Bomeneffectanalyse

Zomereik, Verhoeventerrein in Waalre

Rapport: 304340

Dossiernummer:	304340
Uw referentie:	64901- BEA Zomereik Verhoeventerrein Waalre
Status rapport:	v1.0
Datum rapport:	9 juni 2023
Citeertitel:	Van Etten, B., 2023, Bomeneffectanalyse Zomereik Verhoeventerrein in Waalre, 304340, Cobra Groeninzicht Vianen (NB)

Afbeelding 6. Locaties van de groeiplaatsonderzoeken:

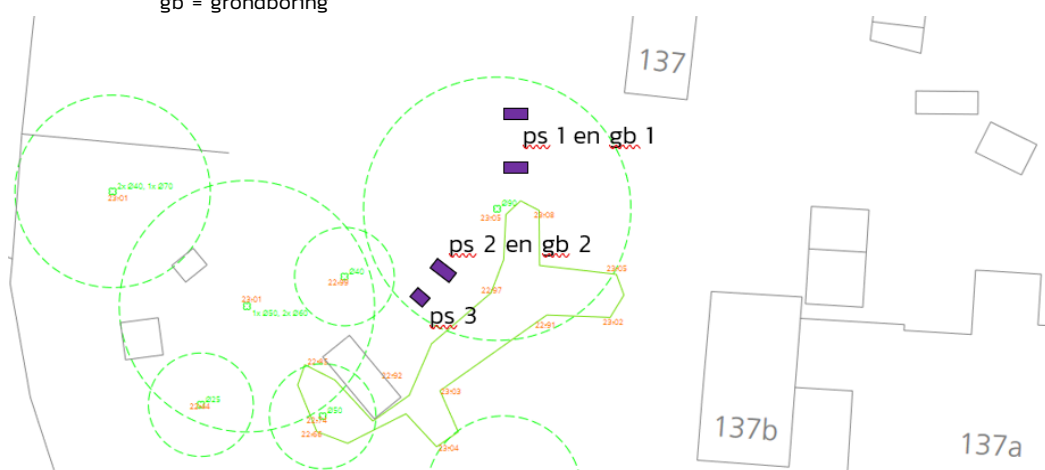
In het schetsontwerp A (afbeelding 2 en 4) komen een ontsluitingsweg en parkeervakken tot onder de kroon en tot vlakbij de stam. Voor de aanleg van de daarvoor benodigde verharding moet een cunet van 30 tot 50 cm diep ontgraven worden. Om de gevolgen in te schatten hebben wij de ondergrondse groeiplaats in beeld gebracht. Wij hebben twee grondboringen gemaakt en drie proefsleuven gegraven. De locaties staan op afbeelding 6. Aan de noordzijde hebben wij op 4 m vanaf de stamvoet gegraven. Aan de zuidwestzijde hebben wij op 8 en 12 m vanaf de stamvoet gegraven.

De bodemopbouw is homogeen (zie foto 5 en 6). De bovenste 50–70 cm van de bodem bestaat uit redelijk humeuze grond. Van circa 50 tot 70 cm diepte is er een overgangslaag naar uiterst humusarm zand. Dit uiterst humusarme zand bevindt zich tot minimaal 220 cm diepte. Grondwater hebben wij tot 220 cm diepte niet aangetroffen. De boom staat op een hangwaterprofiel. Dat wil zeggen dat de boom afhankelijk is van regenwater en geen contact heeft met grondwater. Aan de noordzijde van de boom ligt de huidige verharding op circa 5 m vanaf de stamvaar tussen deze verharding en vanaf 1 m vanaf de boom bevindt zich op circa 20 cm diepte een laag met puin en grind van circa 20 cm dik (zie foto 7).

De humeuze bovengrond is intensief doorworteld met veel fijne beworteling. Aan de zuidwestzijde is dit intensiever dan aan de noordzijde (zie foto 8). In de toplaag aan de noordzijde in de grindlaag is nauwelijks beworteling aanwezig. In het uiterst humusarme zand is de beworteling (zeer) extensief tot 200 m diep. Op 12 m van de stamvoet aan de zuidwestzijde hebben wij ook wortels van andere bomen aangetroffen. Deze hebben een andere groeirichting (zie foto 9). Al met al reiken de meeste wortels van de boom vanwege het relatief oppervlakkige wortelgestel tot gemiddeld 10 m vanaf de boom.

Bij het realiseren van schetsontwerp A wordt 30 tot 50 cm diep ontgraven. Hier bevinden zich de meeste beworteling. Het wortelverlies is meer dan 60%. Dit is onacceptabel. Dat leidt zeker tot conditieverlies van de boom en mogelijk zelfs tot instabiliteit. De te verwachten schades aan doorgehaalde beworteling vormen ook invalspoorten voor parasitaire schimmels.

Afbeelding 7. In rood het minimaal te behouden ondergrondse groeiplaats

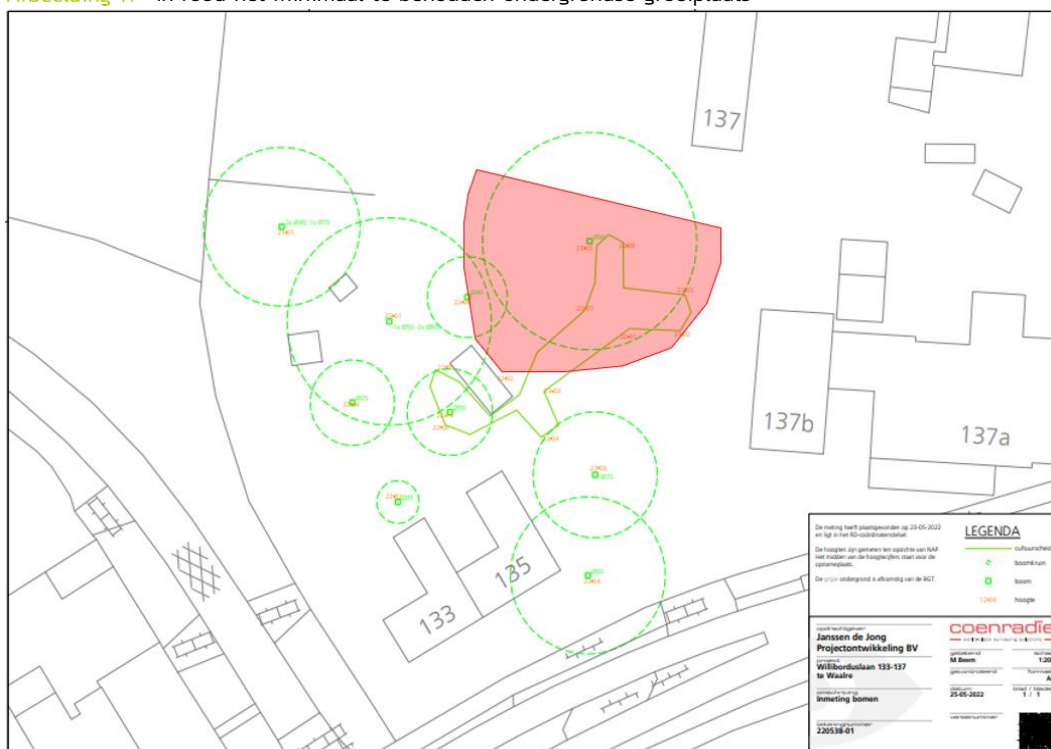
- Het snoeien van afgestorven takken en doorgeschoten stamschot.
- Het behouden van de ondergrondse groeiplaats (zie afbeelding 7).
- In het aangepaste ontwerp is een padenstructuur rond de boom onder de boomkroon opgenomen. De aanleg is van grote invloed op het duurzaam behoud van de boom omdat er gemakkelijk schade kan ontstaan aan zowel de boom als de groeiplaats. Wij noemen twee opties die te overwegen zijn om de groeiplaats te ontzien:

1. Toepassen van halfverharding. Hierbij mag slechts de aanwezige toplaag (strooisellaag) verwijderd worden zonder hierbij de onderliggende wortels te beschadigen. Eventueel mag het pad worden opgesloten met een kantopsluiting waarvoor niet dieper dan 10 cm hoeft te worden gegraven. In dat geval is het van belang dat de aanleg hiervan ook niet leidt tot het beschadigen van wortels.

2. Toepassen van een zwevende constructie. Door bijvoorbeeld een open vlonderconstructie toe te passen blijft de groeiplaats vrijwel ongeroerd. In de bodem moeten enkele poeren aangebracht worden, maar de locatie hiervan kan in het veld worden bepaald aan de hand van het wortelgestel. Dit geeft het minste verlies aan wortels en groeiplaats. Ook kan zo regenwater in de bodem indringen en voor de boom beschikbaar zijn.

Wij adviseren bij beide opties een verhouding van 90% plantvak en 10% pad onder de kroonprojectie aan te houden.
- Het verbeteren van de groeiplaats. De aanleg van plantvakken kan gezien worden als het duurzaam in stand houden van de groeiplaats voor de toekomst. Wij adviseren bodembedekkers en/of struiken in deze plantvakken aan te planten. In het najaar wordt gevallen blad tussen deze planten opgevangen en kan daar rustig verteren. Zo komen de voedingsstoffen hieruit weer beschikbaar voor de boom en blijft de bodem vitaal. Een gazon onder de boom raden wij af. De maaimachines verdichten de bodem en gazon leidt niet tot kwaliteitsverbetering van de groeiplaats.
